Programme pluriannuel de restauration et d'entretien de la Serre amont et de ses affluents

TRANCHE 1 – Lot 2

Réunion de travaux et de piquetage du 09 Juillet 2020

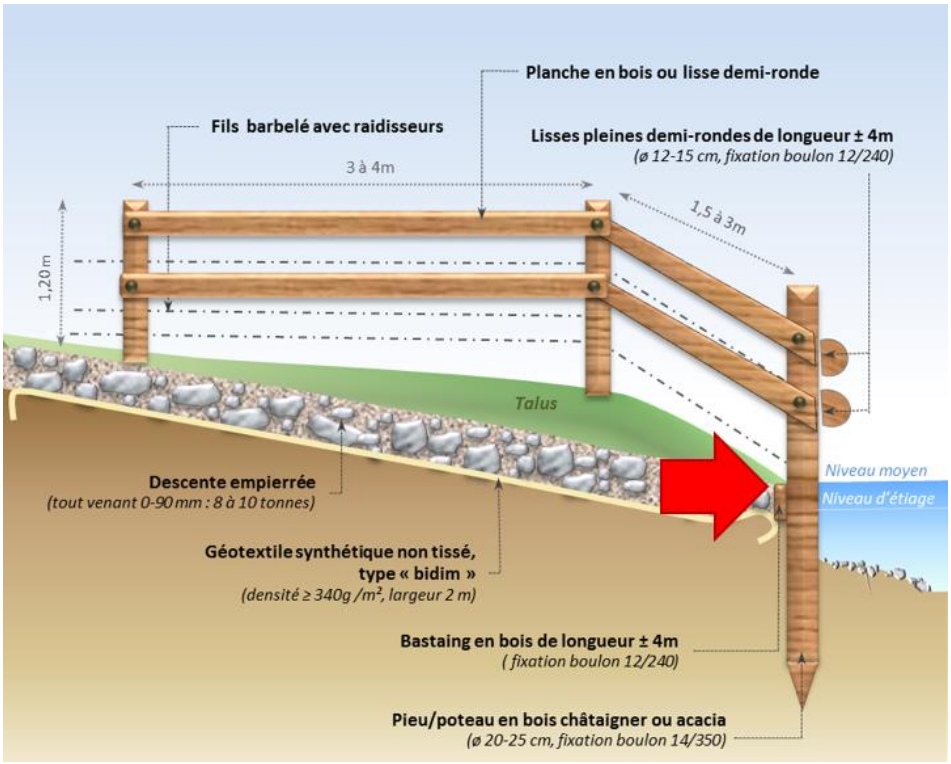
- Bien caler le niveau du bastaing de pied de berge au niveau de l'eau comme sur le schéma ci-après :

Forme de la goupille voulue

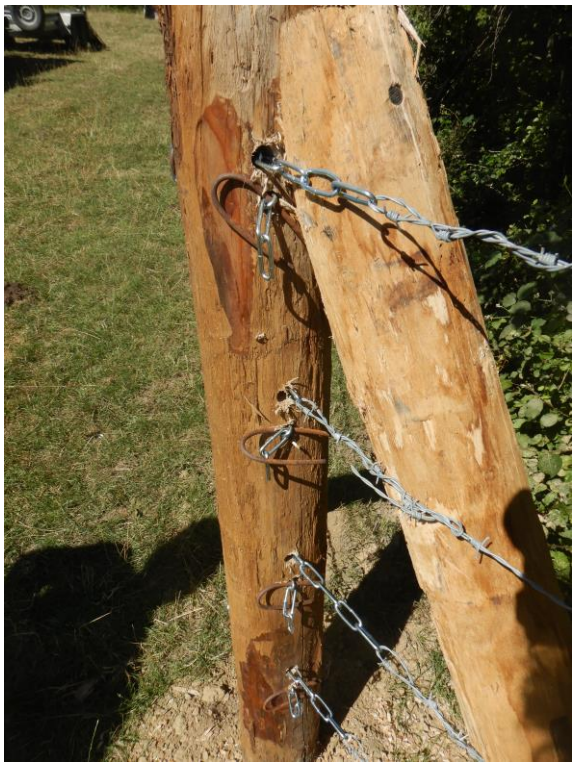
- Certains poteaux bougent encore alors que la zone de travaux est sèche en comparaison avec son état en hiver. Attention à ne pas surestimer la portance du terrain. les poteaux risquent donc de tomber pendant l'hiver
- Les goupilles des tendeurs à chaines ne sont pas bien fixées.

Les deux branches du « U » en acier doivent passer dans le maillon de la chaine et ils doivent être placés de manière verticale pour ne pas tomber ou être déplacés par le bétail. Les goupilles doivent être modifiées.
